[ID\_VIP: 8938] **PROVINCIA DEL SUD SARDEGNA (comuni di Samassi e Serrenti) – Progetto di un impianto fotovoltaico a terra denominato "SAM-SE", della potenza di 24,49 MW, di un sistema di accumulo e delle relative opere di connessione alla RTN - Progetto Definitivo.**  
Procedura riferita al Decreto legislativo n. 152 del 2006 – VIA (art. 23 – PNIEC)  
Proponente: Energysamse S.r.l.  
Parere tecnico istruttorio della Soprintendenza speciale per il PNRR.

*Oggetto:* [ID\_VIP: 8938] PROVINCIA DEL SUD SARDEGNA (comuni di Samassi e Serrenti) – Progetto di un impianto fotovoltaico a terra denominato “SAM-SE”, della potenza di 24.49 MW di un sistema di accumulo e delle relative opere di connessione alla RTN – Progetto Definitivo. DOCUMENTAZIONE INTEGRATIVA VOLONTARIA AGOSTO 2023 (impianto ora di potenza 16,77 MW)  
Procedura riferita al Decreto Legislativo n. 152 del 2006 – VIA (art. 23 – PNIEC).  
Proponente: Energysamse S.r.l.  
Parere endoprocedimentale di competenza.

Figura 3 Interferenza tra impianto SAM-SE ed aree necessarie per l'impianto Sorigenia

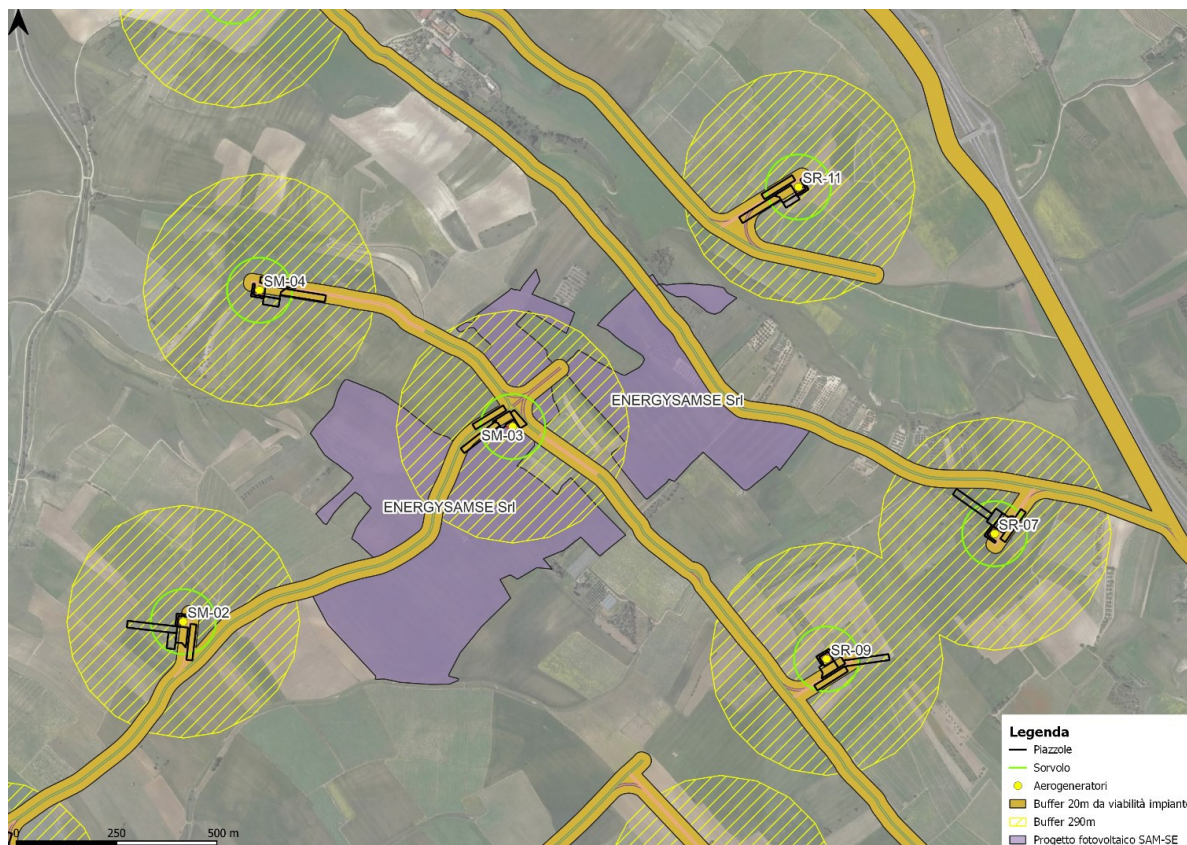
Infine, preme precisare che la documentazione progettuale fornita relativamente al progetto fotovoltaico "SAMSE" non include una descrizione della soluzione di connessione dell'impianto alla futura Stazione Elettrica (SE) di Trasformazione RTN 380/150/36 kV da inserire in entra – esce alla linea RTN 380 kV "Ittiri - Selargius". Infatti, non viene fornita alcuna informazione riguardo al percorso del cavidotto che collegherebbe l'impianto alla futura Stazione Elettrica (SE) di Trasformazione RTN 380/150/36 kV da inserire in entra – esce alla linea RTN 380 kV "Ittiri - Selargius". Poiché è presumibile che il percorso del cavidotto interferisca in molti punti con le opere del "Parco Eolico Samassi-Serrenti", si chiede di esplicitare la risoluzione di queste interferenze assicurando la piena operatività e manutenibilità dell'impianto di Sorigenia. È da notare inoltre che la l'impianto fotovoltaico SAM-SE nella sua configurazione attuale, al centro dell'area del "Parco eolico Samassi-Serrenti" risentirà in maniera significativa di effetti di ombreggiamento causati dagli aerogeneratori, risultando in una perdita di produzione. Tutto ciò premesso, la società Sorigenia Renewables srl CHIEDE Che il progetto fotovoltaico SAM-SE presentato dalla società Energysame srl [ID VIP 8938] sia modificato per rispettare i seguenti requisiti minimi, necessari ad assicurare lo svolgimento delle attività di costruzione e manutenzione del "Parco eolico Samassi-Serrenti" in condizioni di piena sicurezza, nonché di consentirne la corretta operatività:

- Mantenere l'area intorno a ciascun aerogeneratore dell'impianto di Sorigenia libera da ogni ostacolo per una distanza pari ad almeno 290 m;
- Mantenere l'area adiacente alle strade di servizio all'impianto libera da ogni ostacolo come da stato di fatto per una distanza di almeno 20 m per ciascun lato della strada;

- Risolvere eventuali interferenze nel percorso del cavidotto dell'impianto SAM-SE con le opere del "Parco Eolico Samassi-Serrenti", assicurando la piena operatività e manutenibilità dell'impianto di Sorigenia. Si richiede inoltre che la società Energysame srl manlevi Sorigenia Renewables srl da qualsiasi danno, diretto o indiretto, che possa essere causato dalla costruzione, esercizio e manutenzione dell'impianto "Parco eolico Samassi-Serrenti ...", tanto ancor più a dimostrare l'invasività per il territorio derivante dalla realizzazione di progetti quali l'impianto eolico denominato "Samassi-Serrenti", anche a causa delle occupazioni necessarie per la sua costruzione e la sicurezza durante tutta la sua vita utile;

Fig. 107-108: Stato di fatto e render delle opere di mitigazione

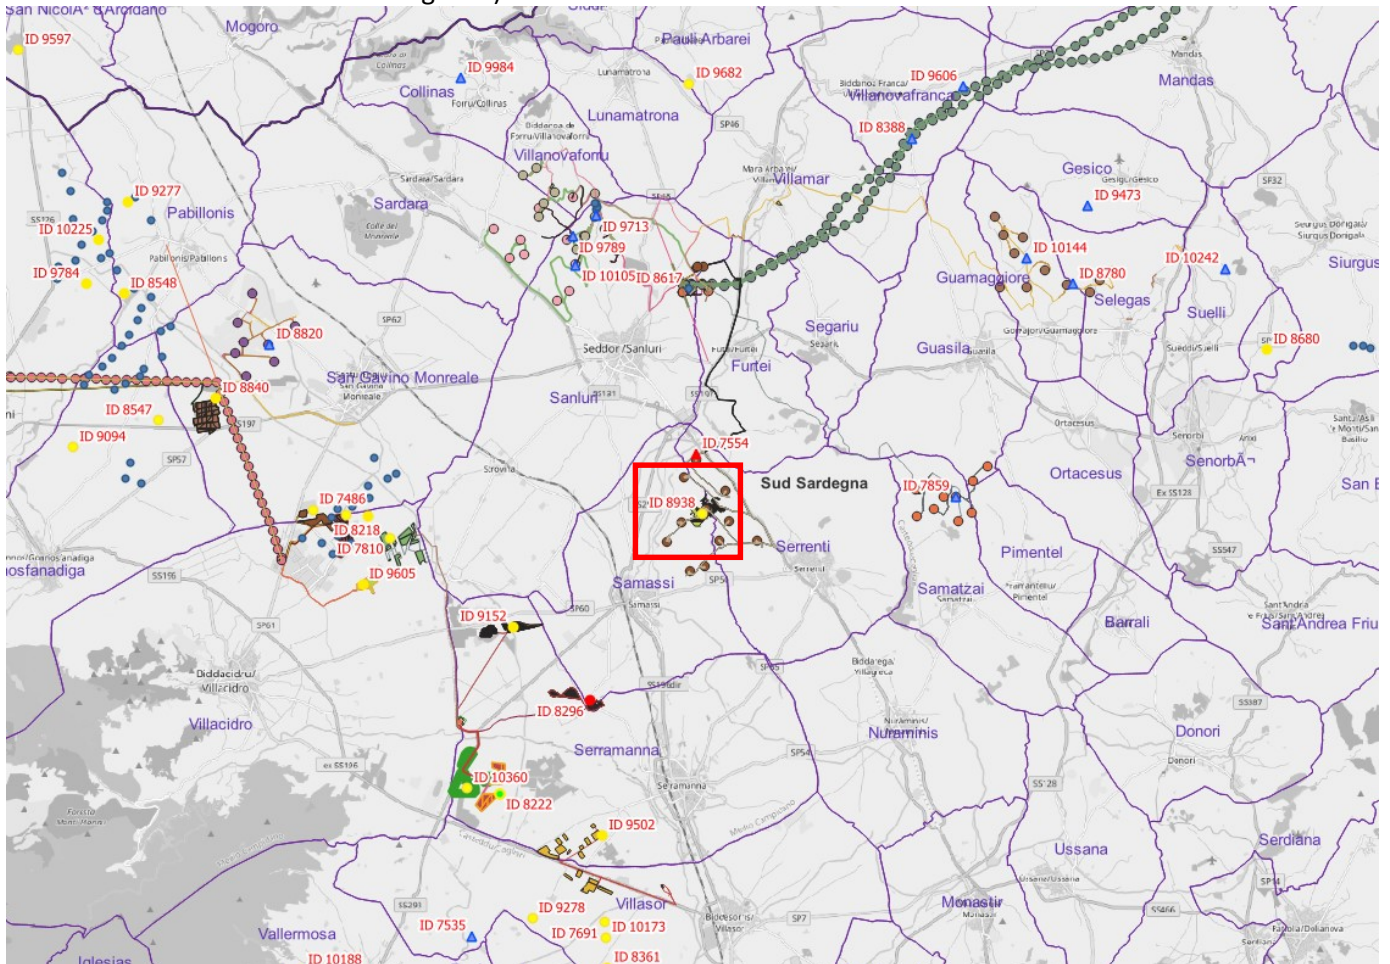
(da *Relazione paesaggistica*, elaborato n. SIA06, figg. 107-108, pp. 100, ove si colgono gli stessi elementi di incogrua trasformazione dei luoghi a seguito della realizzazione dell'impianto industriale di cui trattasi nel senso descritto nella didascalia dell'immagine soprastante)

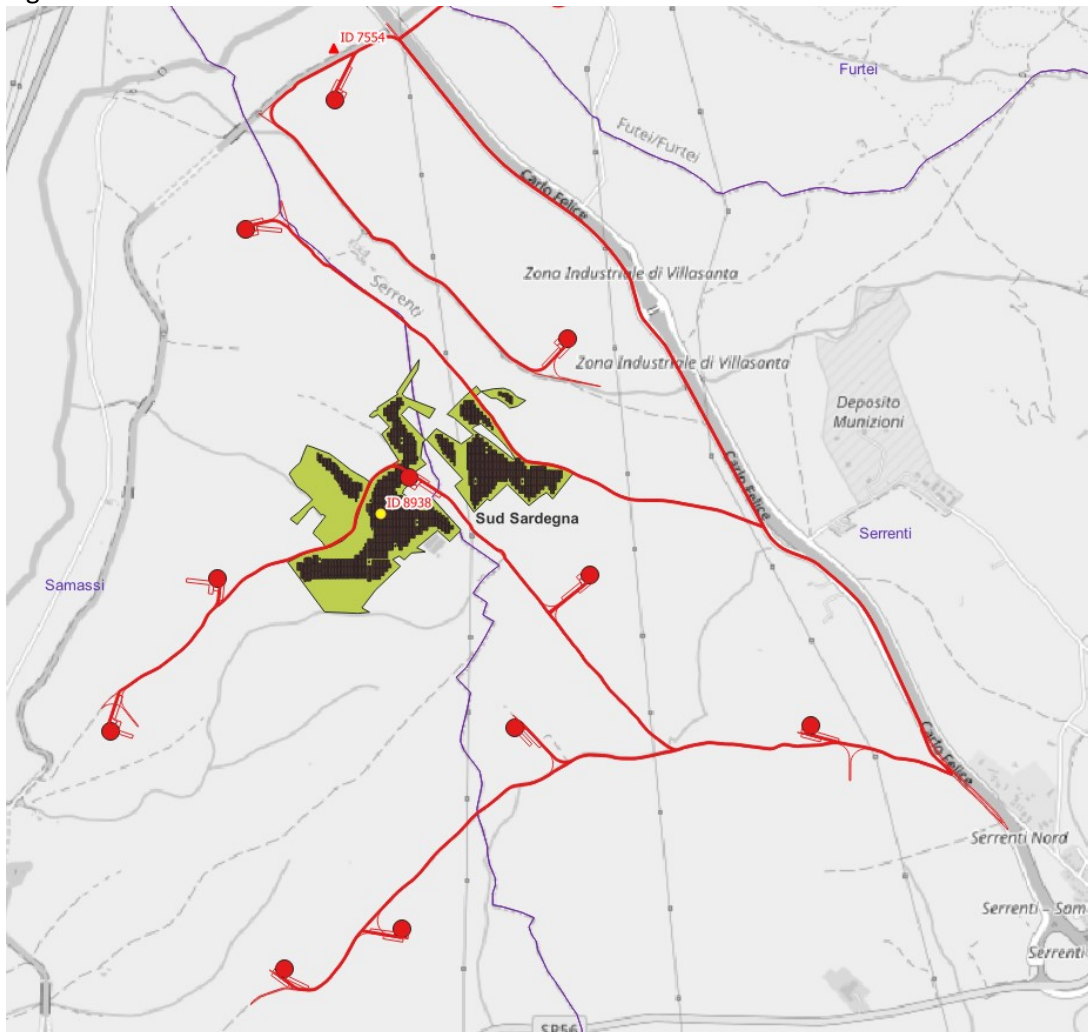
**CONSIDERATO** che il progetto di cui trattasi (ID\_VIP 8938) si collocherebbe in continuità con il progetto di impianto industriale per la produzione di energia elettrica da fonte eolica denominato "Samassi-Serrenti" (MASE-VA codice

ID\_VIP 7554, anche sulla base del layout modificato con la documentazione integrativa volontaria di Agosto 2023), per il quale ultimo la Soprintendenza speciale per il PNRR ha espresso in sede di valutazione di impatto ambientale un parere tecnico istruttorio negativo, con nota prot. n. 1606 del 18/07/2022, procedimento di VIA incardinato in rimessione alla Presidenza del Consiglio dei Ministri (consultabile sul portale per le Valutazioni e le autorizzazioni ambientali del Ministero dell'ambiente e della sicurezza energetica), dovendo qui evidenziare l'intervenuta consapevolezza che il proliferare di impianti industriali di tale estensione, ancor più se contigui gli uni agli altri senza soluzione di continuità, sta generando ad oggi una sostanziale sostituzione del paesaggio agricolo esistente con uno sostanzialmente a carattere industriale, determinando la perdita del primo, tanto da non essere più sostenibile la localizzazione nel medesimo ambito territoriale di ulteriori proposte di tale genere ed estensione, questo anche in mancanza dei criteri che dovrebbero essere definiti con i decreti previsti dall'art. 20, comma 1, nello specifico dalla lett. a), del D.Lgs. n. 199 del 2021:

(elaborazione Soprintendenza speciale per il PNRR, raffigurante il progetto industriale di cui trattasi, nella sua configurazione originaria – ID\_VIP 8938 – e quello sovrapposto da fonte eolica denominato “Samassi-Serrenti” – ID\_VIP 7554 – aerogeneratori e cavidotti in ROSSO)

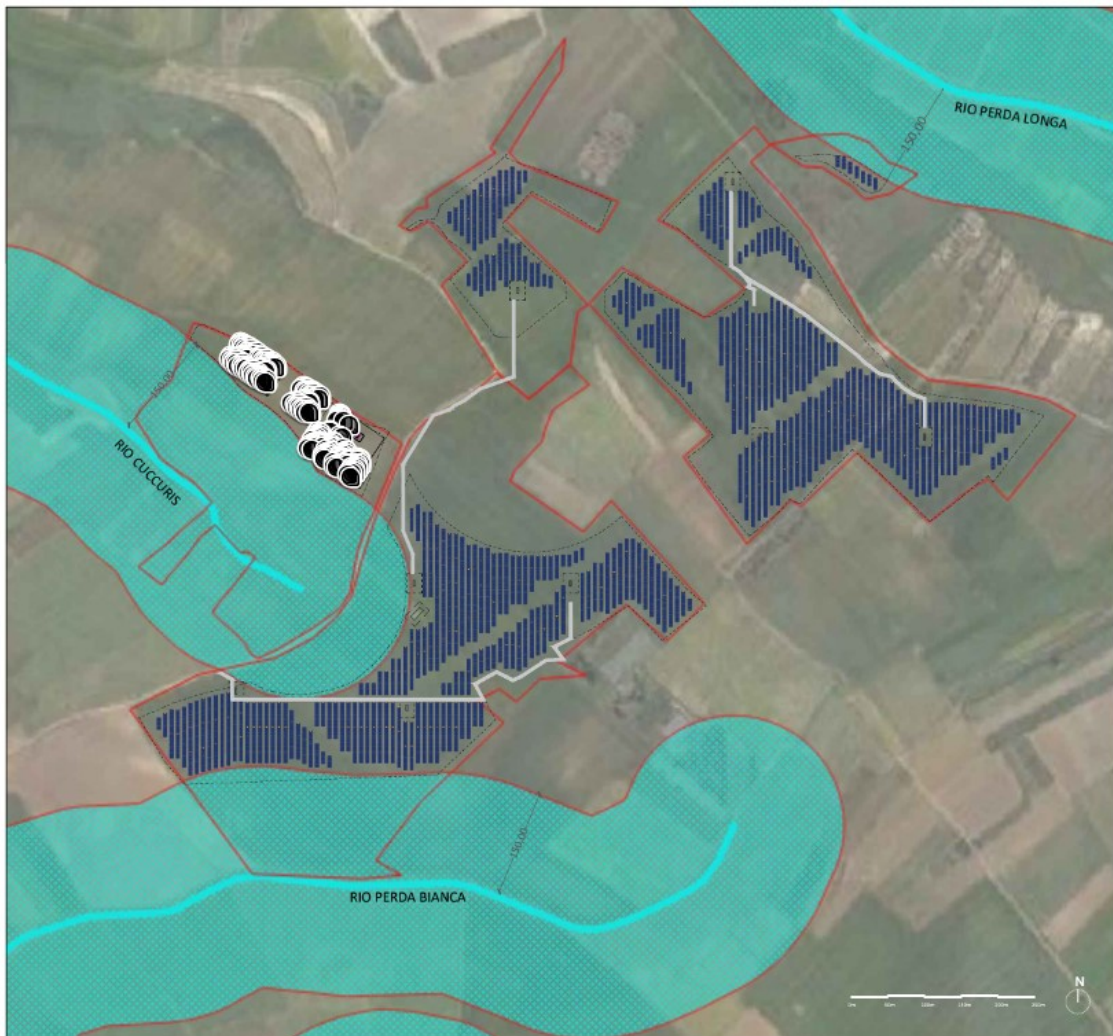
**CONSIDERATO** che le numerose istanze presentate per la realizzazione di estesi impianti FER nel medesimo territorio comporta una vera e propria conversione del territorio, che da uso agricolo (quale qui attestato per l'area di progetto interessata), sta subendo una trasformazione industriale con una diffusa presenza di impianti fotovoltaici, agrofotovoltaici (oltre che eolici) per i quali è in corso l'iter di VIA ed autorizzativo, tanto da configurarsi la possibilità di una loro realizzazione senza soluzione di continuità. Si prospetta, pertanto, uno scenario che nel giro di pochi anni determinerà in primo luogo un impatto ambientale derivante dal sostanziale consumo di suolo, non escludendo anche una marginalizzazione della produzione agricola rispetto a quella energetica, anche alla luce della non previsione nel progetto industriale proposto di voci di spesa specifiche per le coltivazioni proposte per l'intera vita utile del progetto (25-30 anni), a garanzia della sostenibilità economica nel tempo dei soggetti agricoli che se ne dovrebbero assumere l'onere di conduzione. L'impatto cumulativo del progetto in esame rispetto ad altre iniziative industriali di pari tipologia non è adeguatamente svolta dal Proponente e, pertanto, non coglie che il paesaggio interessato sarebbe sostanzialmente sostituito da impianti di tipo industriale quali quello di cui trattasi (v. il parere endoprocedimentale della Soprintendenza Archeologia, belle arti e paesaggio territorialmente competente del 24/10/2023 – Allegato n. 1: "... L'impianto sarebbe chiaramente percettibile come una vasta area tecnologica estranea ai caratteri consolidati del paesaggio agrario e per quanto sopra, vista la sua estensione, non è sostenibile paesaggisticamente. Circa la valutazione dell'impatto cumulativo si segnala innanzitutto che l'area dell'impianto in argomento risulta coincidente con parte dell'area interessata dal parco eolico "Samassi Serrenti" proposto dalla

*Società Sorgenia Renewables, attualmente in iter autorizzatorio con ID\_VIP: 7554 e costituito da 11 WTG. In particolare uno degli aerogeneratori (SM03) risulta posizionato nel mezzo del parco fotovoltaico, ad una distanza di 174 m dai pannelli fotovoltaici che lo circondano a Nord, Est e Sud. L'area vasta è inoltre interessata da molteplici iniziative di impianti alimentati da FER, attualmente in iter autorizzatorio, tra le quali, considerando la corona di comuni intorno al parco in argomento si segnala: - procedimento PAUR – Parco eolico nei comuni di Guasila e Samatzai e opere di connessione nei comuni di Pimentel, Segariu, Sanluri e Furtei; - ID\_VIP: 9152 - Impianto agrivoltaico denominato "Serramanna 2" in comune di Serramanna; - ID\_VIP: 9502 - impianto agrivoltaico denominato "Verde 9" nei comuni di Serramanna e Villasor. La grande pianura del Campidano, che è un territorio a storica vocazione agricola, si sta progressivamente trasformando in un'area tecnologica dedicata alla produzione di energia da fonte solare ed eolica, per sommatoria di aggregazioni di migliaia di moduli fotovoltaici e decine di torri eoliche che conferiscono al paesaggio un aspetto isotropo ed indifferente ...").*

(elaborazione Terna S.p.A. per il Target FIT FOR 55 al 2030 in Sardegna al 30/09/2023, con evidenziata una richiesta di connessione alla RTN per 52 GW rispetto ai 7,45 GW preventivati come necessari per il predetto target)

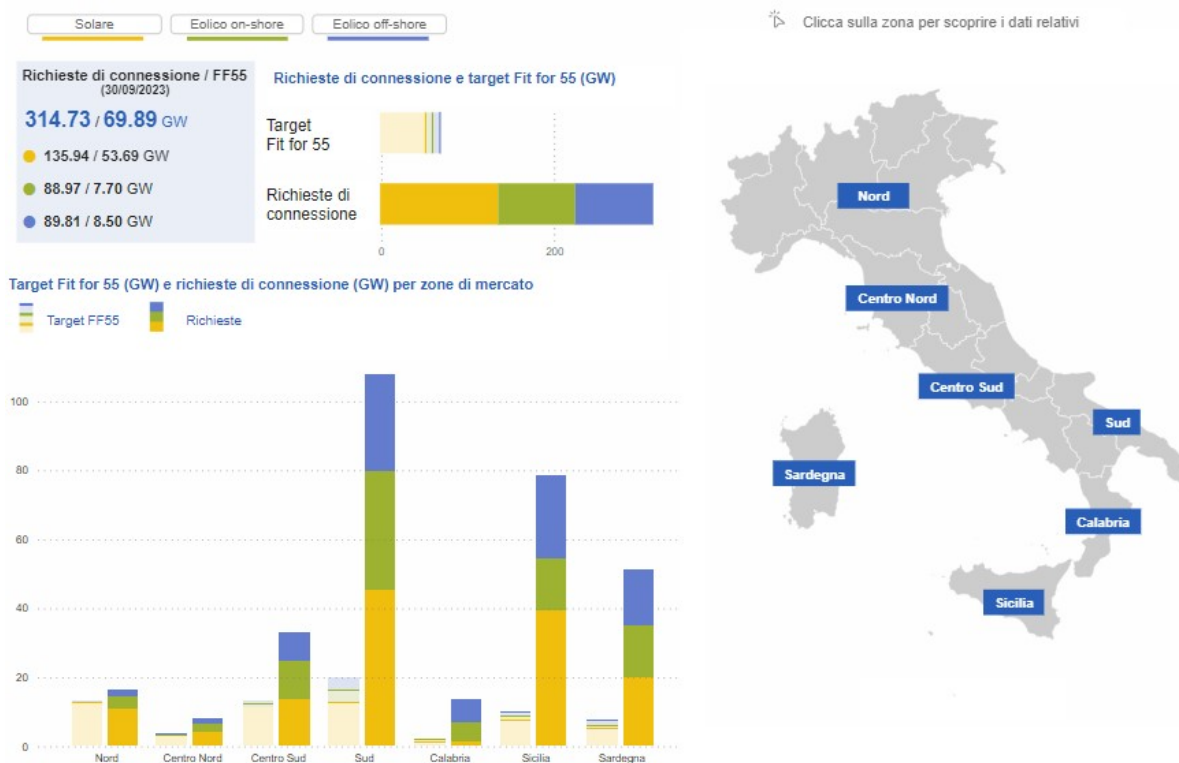
**CONSIDERATO**, inoltre, che nella regione Sardegna è in atto una complessiva azione per la realizzazione di nuovi impianti da fonte rinnovabile (fotovoltaica/agrivoltaica, eolico onshore ed offshore) tale da superare già oggi di ben 7 volte quanto previsto come obiettivo da raggiungersi al 2030 sulla base del FF55, tanto da prefigurarsi la sostanziale

sostituzione del patrimonio culturale e del paesaggio con impianti di taglia industriale per la produzione di energia elettrica oltre il fabbisogno regionale previsto:
